HOFOR A/S – Hørings svar til lokalplan ”Enghave Brygge tillæg 3”

Københavns Kommune har igangsat en høringen af lokalplanforslag Enghave Brygge tillæg 3.

Figur 1 - nuværende byggefelter (lyseblå skravering) og nye byggefelter (rød skravering).

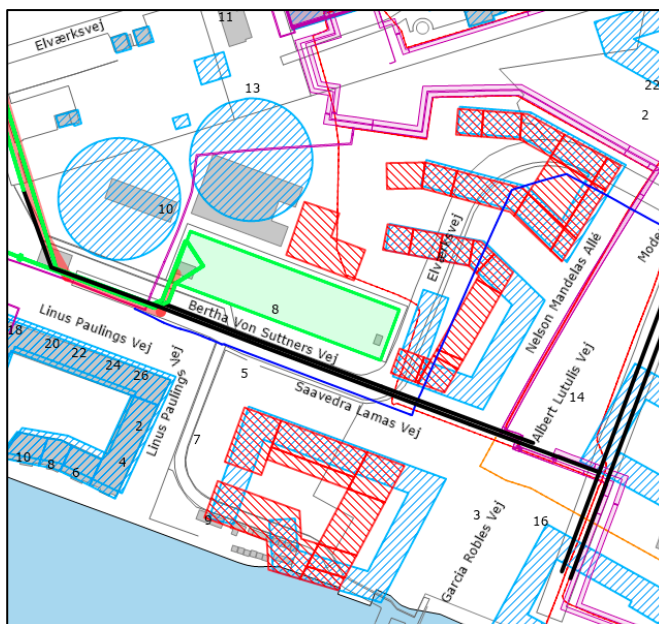
HOFOR har estimeret, at der maksimalt kan etableres 100.000 m³ bassinkapacitet ved Elværksgrunden. Dette vil kræve et areal på ca. 6.500 m² (foruden byggeplads). Af konstruktionsmæssige grunde skal bassinet etableres cirkulært.

Med lokalplanforslaget Enghave Brygge tillæg 3, bliver det tilgængelige areal væsentligt reduceret og på denne baggrund er det usikkert, om de politiske ønsker kan opfyldes med hensyn til at reducere antallet af overløb til Belvederekanalen.

På figur 1 ses de tidligere byggefelter markeret med lyseblå skravering og de nye byggefelter med rød skravering. Det ses, at der er tilføjet et helt nyt byggefelt, som yderligere

vil reducere mulighederne for at etablere et bassin af en størrelse, som ønskes politisk. Det bemærkes endvidere, at bygningen under alle omstændigheder ligger meget tæt på et spildevandsteknisk anlæg med diverse gener til følge. Ligeledes medfører det nye byggefelt også, at risikoen for omlægning af naturgasledningen og evt. ekspropriation af en del af Ørsteds grund øges.
